**Murowana
Goślina**

Znak sprawy: FZP.271.24.2024

Dotyczy: Postępowanie o udzielenie zamówienia publicznego pn.: „Zagospodarowanie terenu zbierania wód opadowych przy osiedlu 600-lecia jako ekoparku w ramach zadania „Czynna ochrona torfowiska na terenie gminy Murowana Goślina jako elementu ekosystemu miejskiego korytarza ekologicznego””.

Zamawiający w ww. postępowaniu na podstawie art. 284 ust. 1 i 2 ustawy z dnia 11 września 2019r. Prawo zamówień publicznych (t.j. Dz. U. z 2024 r. poz. 1320) zwanej dalej „Ustawą” lub „Ustawą Pzp”, informuje o pytaniach i wyjaśnieniach treści Specyfikacji Warunków Zamówienia (SWZ):

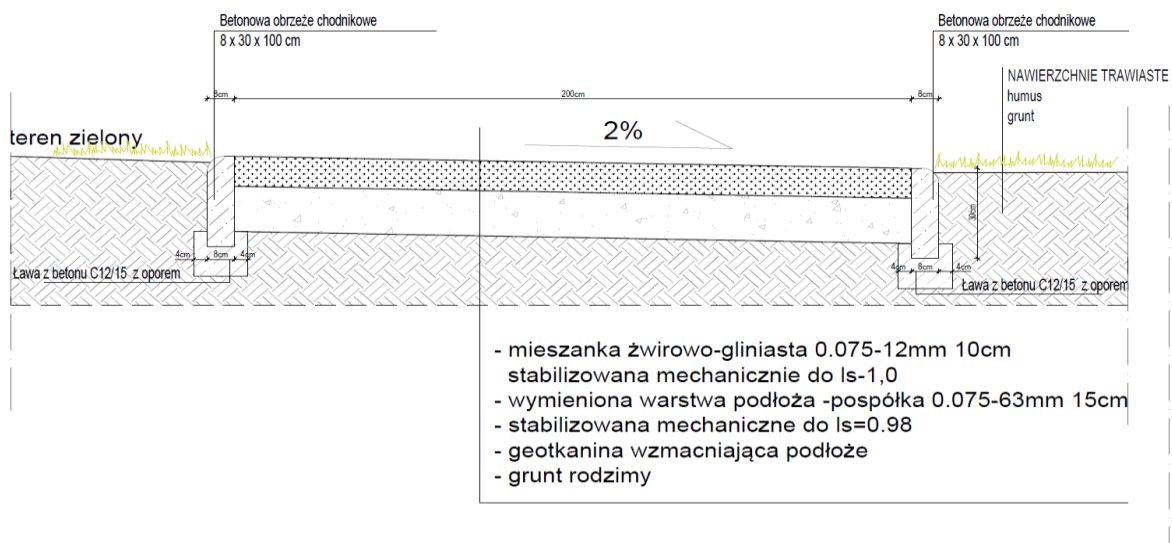
7. Ze względu na ograniczoną liczbę wykonanych otworów geologicznych proszę o potwierdzenie, że w przypadku wystąpienia gruntów nienośnych Zamawiający zleci i pokryje koszty prac dodatkowych związanych ze stabilizacją podłoża pod nowo wykonywanymi nawierzchniami tj. place zabaw, ścieżki lub innymi niezbędnymi działaniami wynikającymi ze zmienionych warunków gruntowych.

Zamawiający wskazuje, że dokumentacja tworząca OPZ została przygotowana z należytą starannością przez profesjonalnego Wykonawcę i z tego powodu Zamawiający nie zakłada z góry wadliwości czy braków w dokumentacji. Jednocześnie Zamawiający wskazuje, że ewentualne decyzje w podnoszonym zakresie będą skutkowały działaniami Zamawiającego – jako podmiotu publicznego - zgodnymi z zapisami umowy i z uwzględnieniem możliwości wynikających z ustawy Prawo zamówień publicznych.
